n° PC 010 194 22 E0002

Objet : PC01019422E0002 - SOLEFRA34 représenté par Mme Salomé CLUZEL - Réalisation d'un centrale solaire au sol - LEVIGNY

PC : 010 194 22 E0002 - Avis de la DREAL

Objet : Avis de l'ARS sur le permis de construire une centrale photovoltaïque au sol, avec un poste de livraison, trois postes de transformation et deux locaux de stockage, lieu-dit « sur la Côte en tournant », à Lévigny, par SOLEFRA 34, représenté par Mme Salomé CLUZEL.

Vue depuis le sommet des coteaux sur le village d'Arrentières et en direction du projet (photo DREAL). On ne constate pas de visibilité sur l'ancienne carrière.

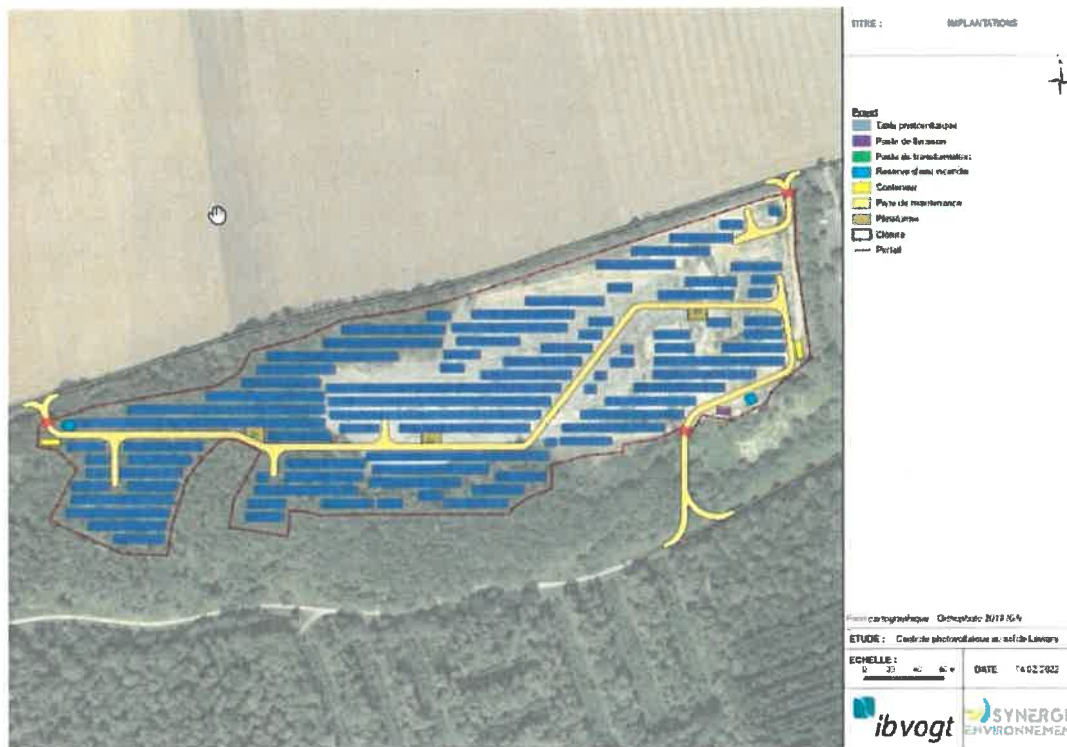
L'ancienne carrière est encaissée et actuellement dissimulée par des rideaux boisés la rendant peu visible dans le paysage. La frange végétale au nord a été conservée rendant ainsi les panneaux photovoltaïques qui seront installés très peu visibles (voir invisibles) depuis les lieux à proximité. Au sud, le bois de Levigny permet de « camoufler » le projet. Les premiers coteaux du vignoble de la zone d'appellation Champagne sont situés à environ 4 km au sud du projet sur les communes d'Arrentières et Engente. Le dossier d'étude d'impact présente dans sa partie consacrée au paysage et au patrimoine une analyse concernant l'impact du projet sur le vignoble. Cette analyse conclut que « les sensibilités ne concernent pas directement le périmètre UNESCO. Inversement, la vallée de l'Aube et ses vignobles ne sont pas visibles depuis la ZIP ». Après une visite sur site de la DREAL/SEBP/PSPP, cette conclusion est confirmée.

Depuis la D102 à l'Est, les panneaux seront quasiment impossibles à discerner étant donné la ceinture végétale existante. L'ouest du projet est constitué d'une partie boisée permettant de dissimuler celui-ci des vues proches et éloignées.
